1号機建屋カバー解体に向けた 飛散防止剤散布と調査結果について [前回指摘事項への回答]

平成27年1月30日
東京電力株式会社

シミュレーション解析結果 (東風)

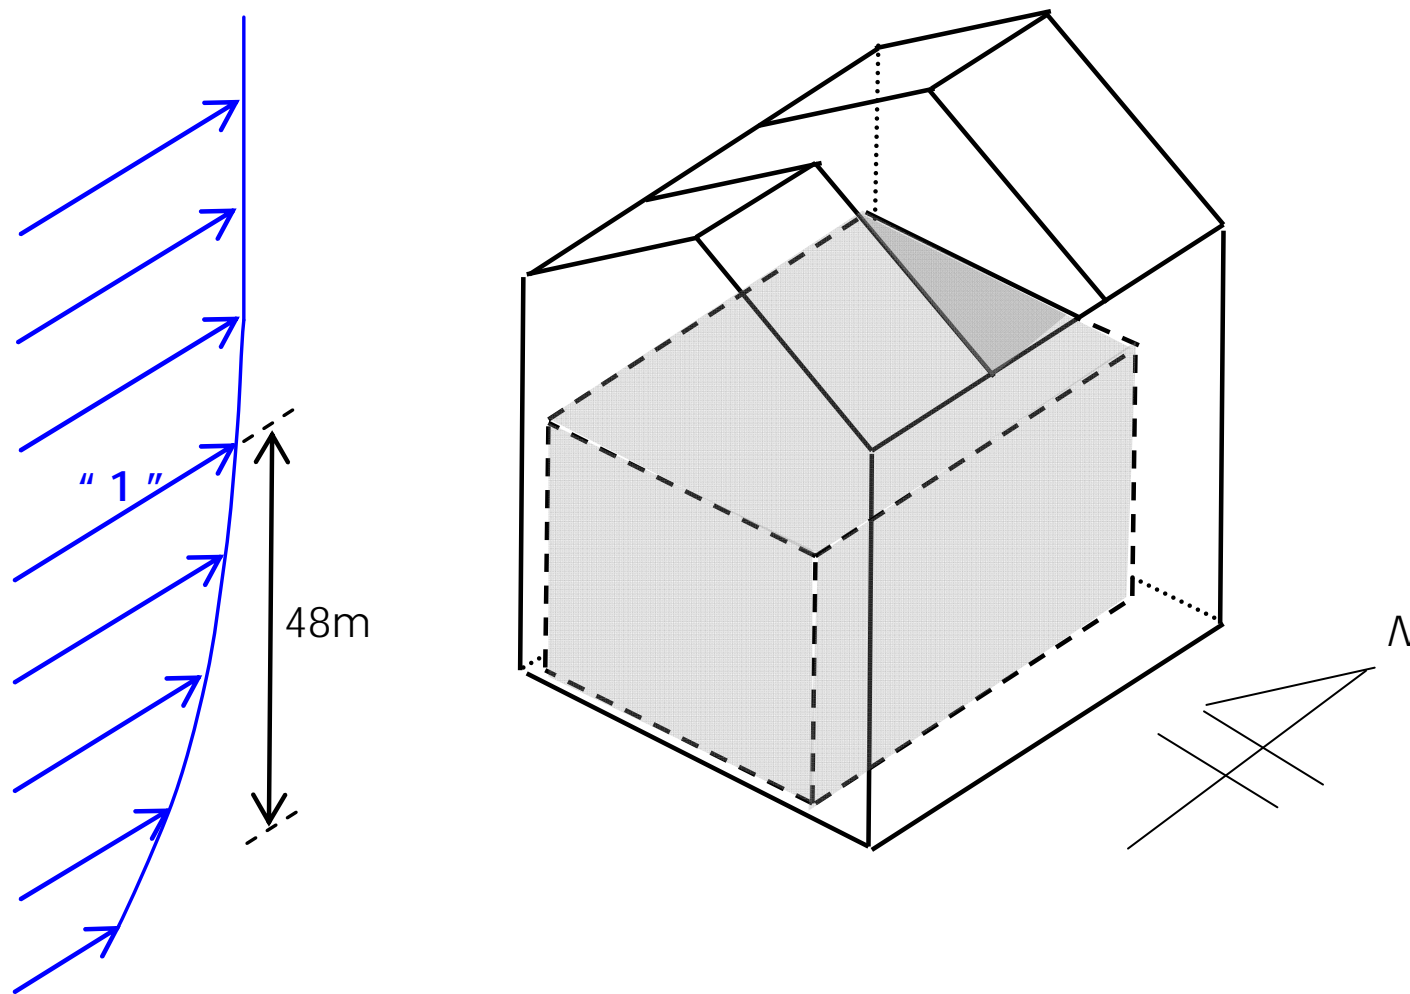
- 今回の調査では、カバーの外で吹いている風が中のダストの吹き上げ等にどのように影響するかを明らかにしていくこと

- 屋根パネルを2枚外した状態で、オペレーティングフロアに吹き込む風速をシミュレーション解析した結果、10～12月の調査時の建屋カバー内に吹き込んだ風の速さは、建屋カバー外の風の速さに対し、2/5程度だったと評価

オペレーティングフロアの 評価風速

位置	風速比 (解析値)
建屋カバー外 (地上48m)	1
オペレーティングフロア (屋根パネルを2枚外した状態)	2/5程度
